FYLGISKJAL 2

Athugasemdir og ábendingar

Efni: Deiliskipulag Suðurlandsvegur Geitháls – Lækjarbotnar

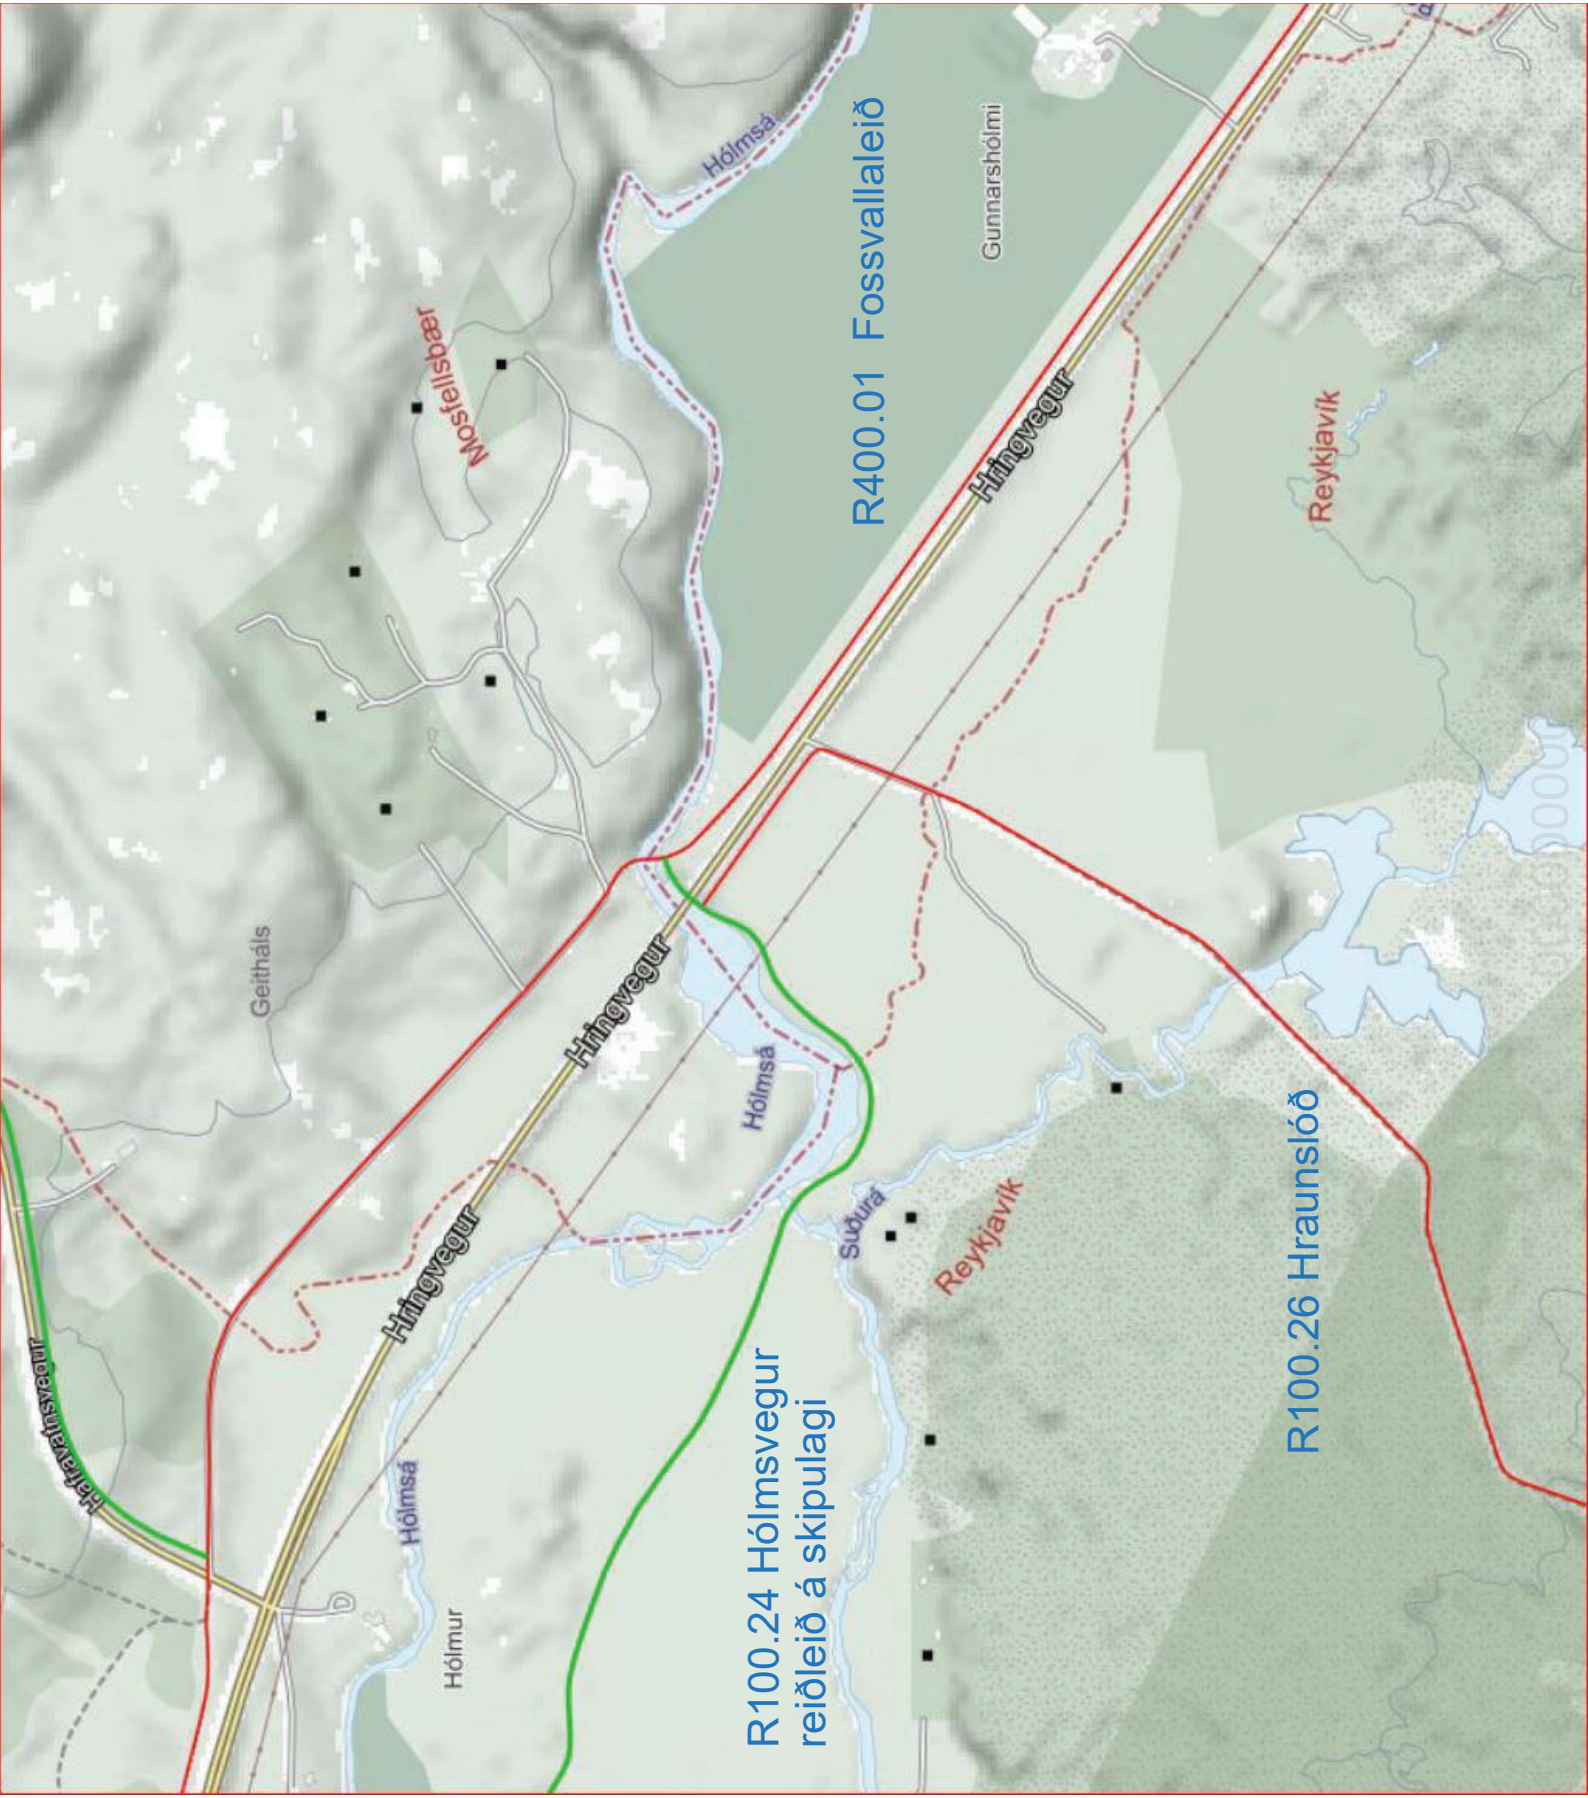
Tengingu vantar fyrir reiðleiðir R100.26 frá Hraunslóð að væntanlegri reiðleið R100.24 Hólmsvegur yfir á reiðleið R400.01 Fossvallaleið norðan við Suðurlandsveg.

Undirritaður gerði árið 2010 tillögu að tengingu reiðleiða undir brúna á Hólmsá, tillagan var þá kynnt Vegagerðinni. Þessi tillaga á alveg eins við í dag í tengslum við breikkun Suðurlandsvegar.

HEITI TEKNI HEIDMÖRK-HÖLMÓSA
TILLAGA ÁÐ TENINGU REIDLEIÐA

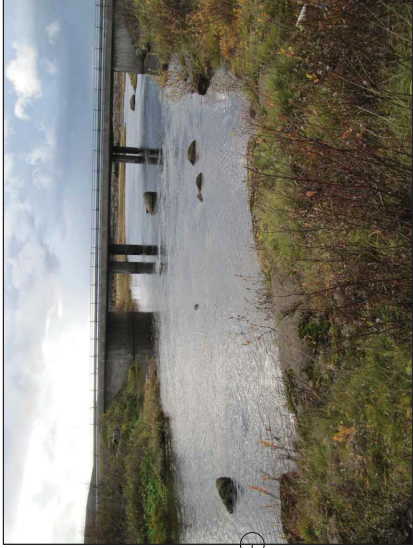
TIL VIBMUNAR REIDGÖNG UNDR SUBURLANDSVEIG NEDAN F JÁRBORGAR.
STÆRÐ Á REIDGÖNGUM BREIDD 5.8 m, HÆÐ 4.3 m
SANKVÆMT REIDVEGABOK VR OG LH SKAL RYMI Í REIDGÖNGUM VERA MINNST BREIDD 3.0 m OG HÆÐ 3.0 m.

TIL VIBMUNAR REIDBRÚ YFIR HÖLMÓSA NEDAN F JÁRBORGAR.
STÆRÐ Á REIDBRÚ, BREIDD 2.60 m, LÖNGD 11.0 m

VEGBRÚ YFIR HÖLMÓSA, HORFT TIL SUÐURS. REIDGATA YRÐ UNDR BRUNNI YB EYSTRI STÓPUL BRÚARNNAR.
MÆLD HÆÐ 11.0m FRA VATNSBORÐI UPP UNDR BRÚARGÖLF 3.0 m, SEP GEUFUR VATNSHÆÐ Í ÁNNI 1.30 m.
SANKVÆMT REINSLIMINGUM Í HÖLMÓSA ER MÆDALREINSLI 2.15 m³/sek SEP GEUFUR VATNSHÆÐ 1.42 m.
LAGT TIL ÁÐ REIDGATA VERÐI SETT Í HÆÐ 1.60 m, ÞAÐ GEUFUR HÆÐ UNDR BRÚARGÖLF 2.70 m.

Á UPPDRÆTTNUM HÉR TIL HÍÐAR ERU TILGÖGUR ÁÐ
TENGGINGUM REIDLEIÐA FRA HEIDMÖRK TIL VESTURS
ÁÐ RAUÐHÖLUM OG FÁKSSVÆÐI, TIL NORÐURS MED
HAFRAVATNSVEGI ÁÐ ÞJÓNUSTUVEGI MED HEITAVATNS-
LÖGN FRA HELLISHEIÐI OG ÁFRAM TIL NORÐURS ÁÐ
REIDLEIÐUM YB HAFRAVATN OG Á MÖSFELLSHEIÐI.
TVAR TILGÖGUR ERU GERÐAR ÁÐ TENINGU UNDR
SUBURLANDSVEIG, ÁNNARS VEGAR REIDGATA UNDR
BRÚNA YFIR HÖLMÓSA YB EYSTRI STÓPUL BRÚARNNAR
HÖLMÓSA. ÁÐ HÖLMÓSA ERU TILGÖGUR ÁÐ
UNDRSUÐURLANDSVEGINUM UNDR SUÐURLANDSVEGINUM UNDR
SUÐURLANDSVEGINUM UNDR SUÐURLANDSVEGINUM
YB BRÚNA YFIR HÖLMÓSA.
